改善箇所説明図 ②

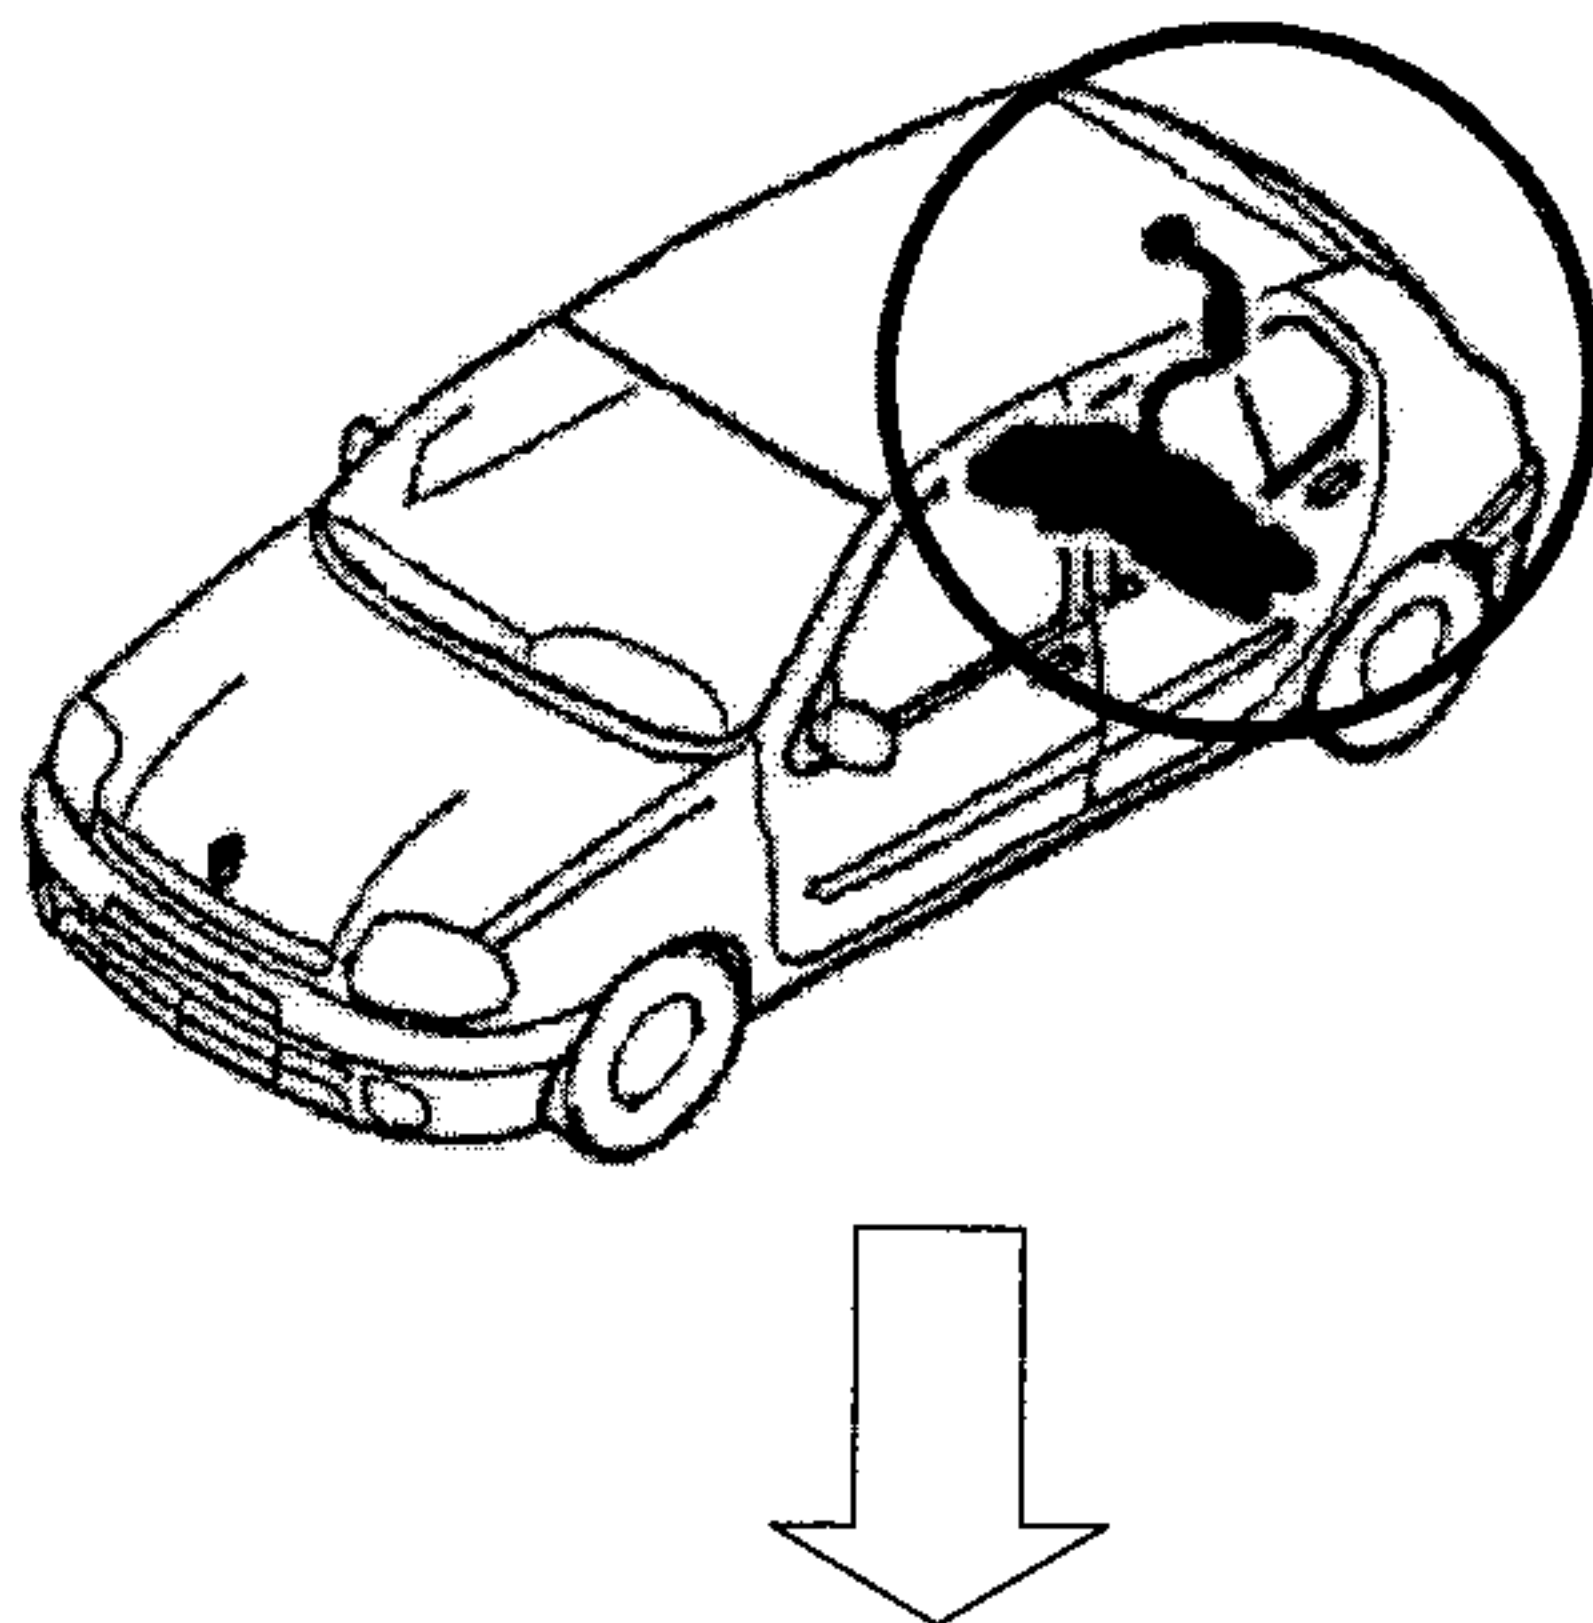
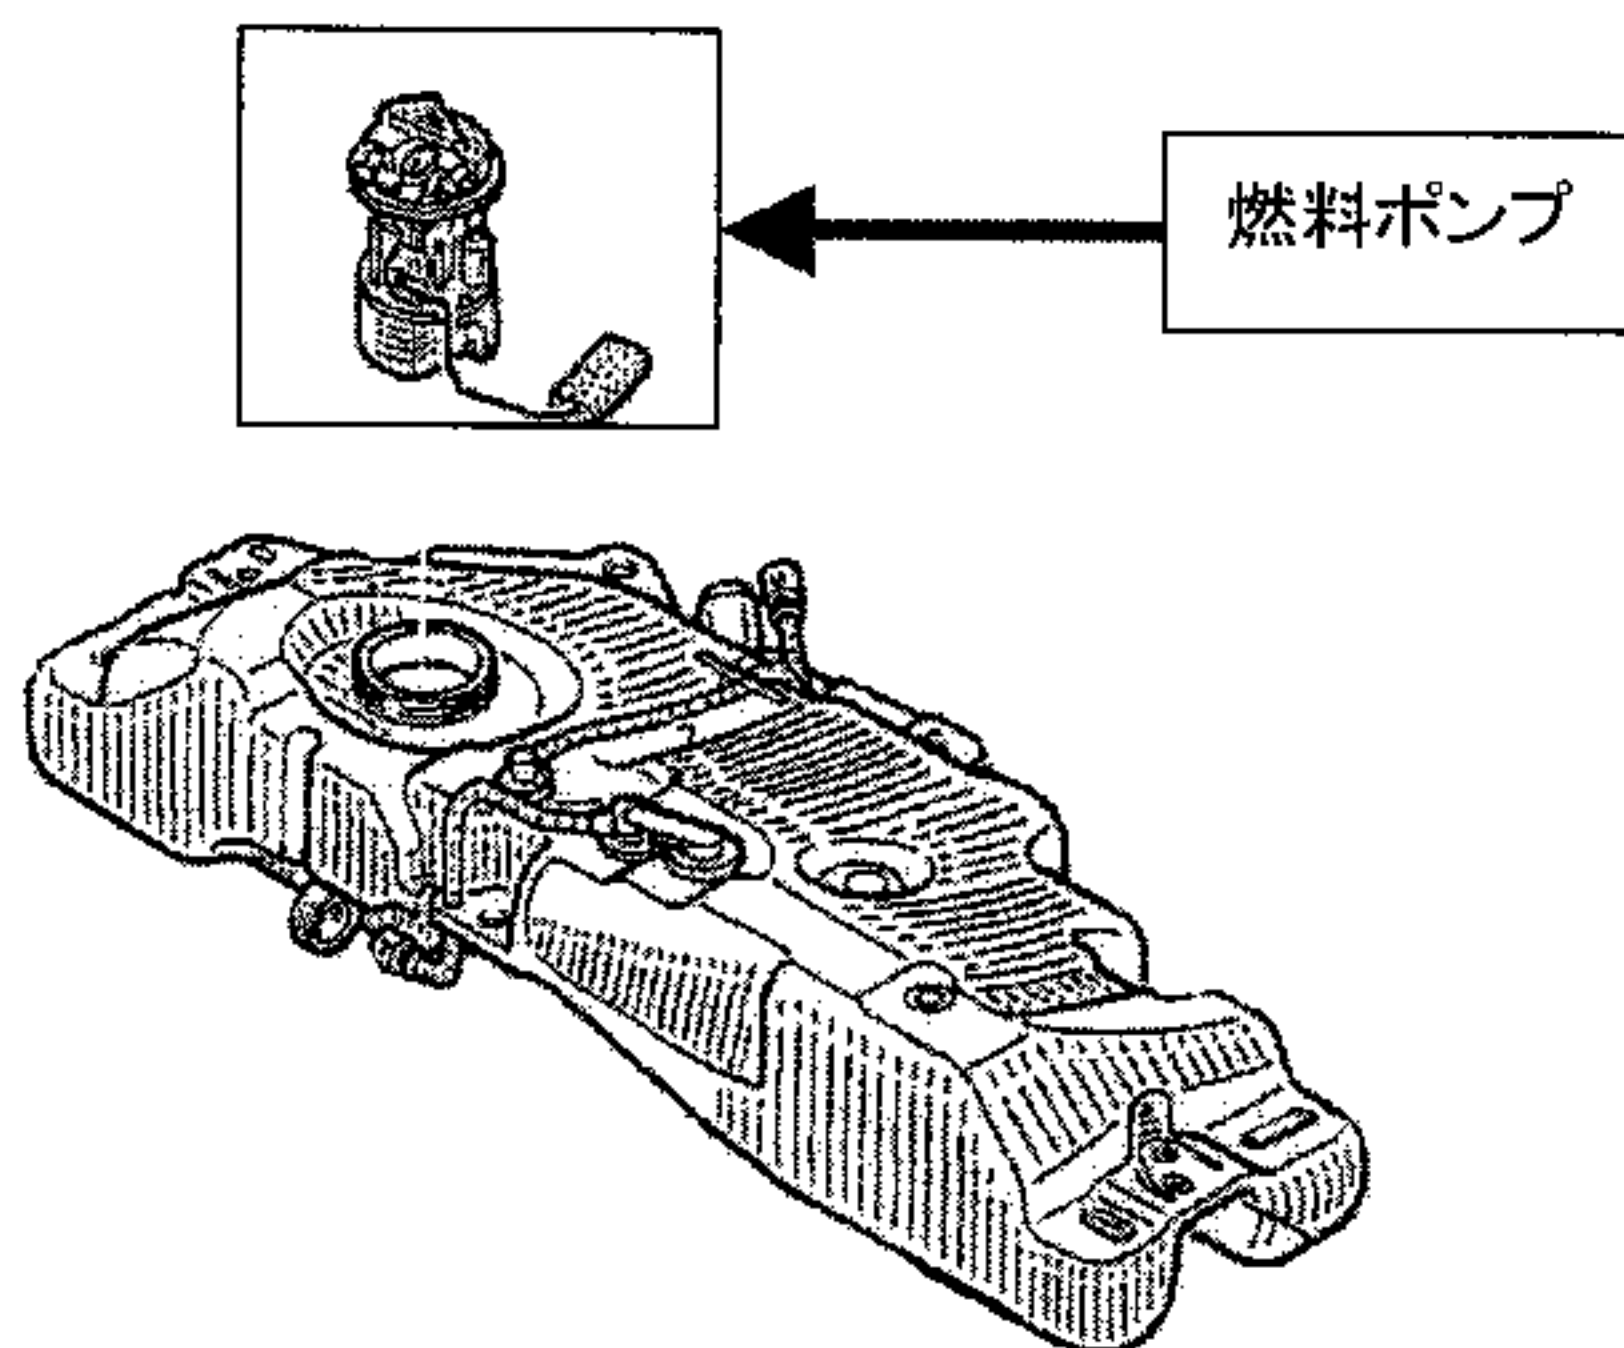
基準不適合発生箇所

燃料装置において、燃料ポンプ内部の回転弁と回転弁収納部の内壁との間隙が不適切なものがあるため、温度変化により回転弁と内壁とが干渉して回転抵抗が増し、燃料吐出量が低下することにより原動機が停止し、再始動ができなくなるおそれがある。

改善の内容

全車両、燃料ポンプを点検し、対象となるものは良品と交換する。
